RESOLUCIÓN  
ELECTRONICA

(DDUI)(ESN)(MLP) RESUELVE RECLAMACION INTERPUESTA POR EL ARQUITECTO CARLOS URZÚA EDWARDS, EN REPRESENTACIÓN DE SINERGIA INMOBILIARIA S.A., DE FECHA 03 DE MARZO DE 2022, INGRESADA MEDIANTE CORREO ELECTRÓNICO DE FECHA 04 DE MARZO DE 2022, EN CONTRA DEL OFICIO ORDINARIO N°1602/71/2022 DE LA DIRECCION DE OBRAS MUNICIPALES DE CONCHALÍ, POR MEDIO DEL CUAL, RECHAZÓ LA SOLICITUD DE APROBACIÓN DE ANTEPROYECTO DE EDIFICACIÓN OBRA NUEVA, EXPEDIENTE N° 25/2021, DE FECHA 22.12.2021, ATINGENTE A LA PROPIEDAD UBICADA EN CALLE CAÑETE N.ºs 2005, 2017, 2039 Y 2043. // Ingresos N° 0300405 de fecha 07.03.2022 y N° 0101272 de fecha 19.05.2024.

RESOLUCIÓN EXENTA N° 141

Extracto Numeral 4 del Informe Integración Social y Sustentabilidad Urbana, el cual, se adjuntó a la presentación del arquitecto Carlos Urzúa Edwards a esta Seremi MINVU.

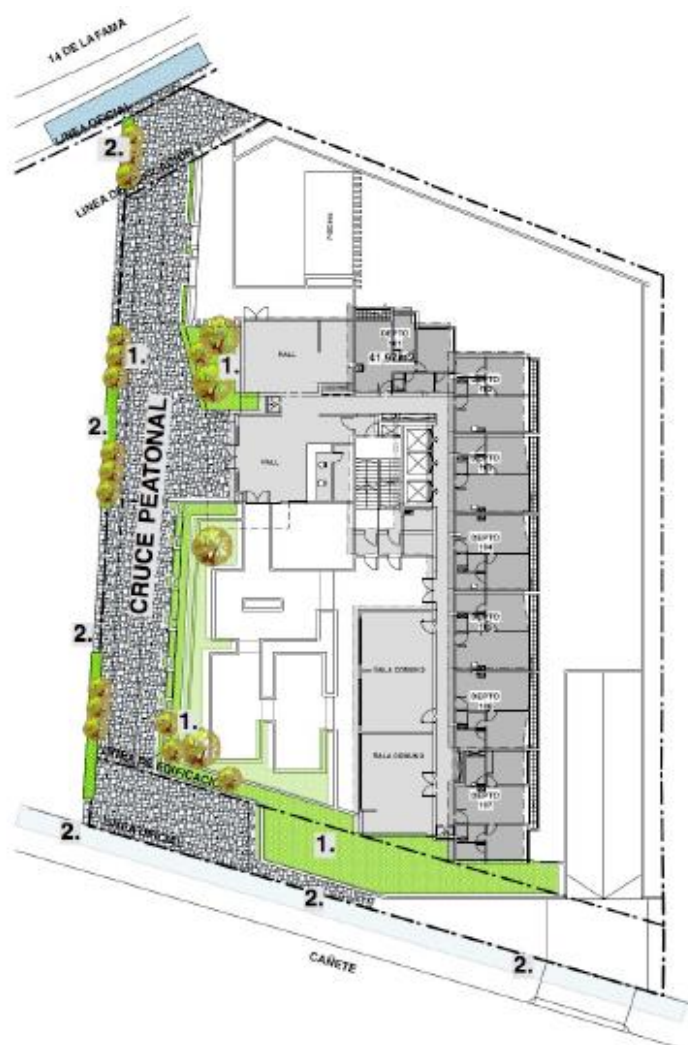
9. Que, la propuesta del proyecto en cuestión, señala la creación de un corredor peatonal que conecta la zona sur poniente de la comuna con el centro cívico y, hacia el norte, con la estación de metro Conchalí, entregando nuevas alternativas a los circuitos existente, como, ciclovías, parques y plazas, al respecto, es dable señalar que, del análisis de los antecedente tenidos a la vista, en particular, el numeral cuatro (4) del informe denominado -integración social y sustentabilidad urbana-, se desprende la imagen donde se grafica dicho proyecto.

En efecto, la imagen precedente se refiere a la propuesta, en la cual se evidencia un corredor peatonal, la que desarrollaría la unión de dos (2) calles existentes, mediante espacios destinados a la circulación para el tránsito peatonal, ello, en armonía con lo dispuesto en el Art. 10 del PRC, mencionado en el considerando precedente, por lo que, el proyecto en cuestión, **cumpliría** con las condiciones establecidas en el antedicho articulado, en cuanto a la unión de calles mediante un espacio destinado a la circulación, el cual, **presentaría** un diseño adecuado de las áreas a ceder, por lo anterior, dicho proyecto **podría** acogerse a dichos incentivos normativos mencionados en el párrafo precedente.

Por consiguiente, conforme a lo antes señalado, **no resultaría procedente** el fundamento de la DOM, respecto a las causales de rechazo que correspondió a las observaciones de la citada acta de observaciones, quien informó que, el proyecto no habría cumplido con las condiciones para acogerse al Art. 10 del PRC, así como también, la exigencia de las normas urbanísticas relativas a la altura de edificación y coeficiente de constructibilidad.
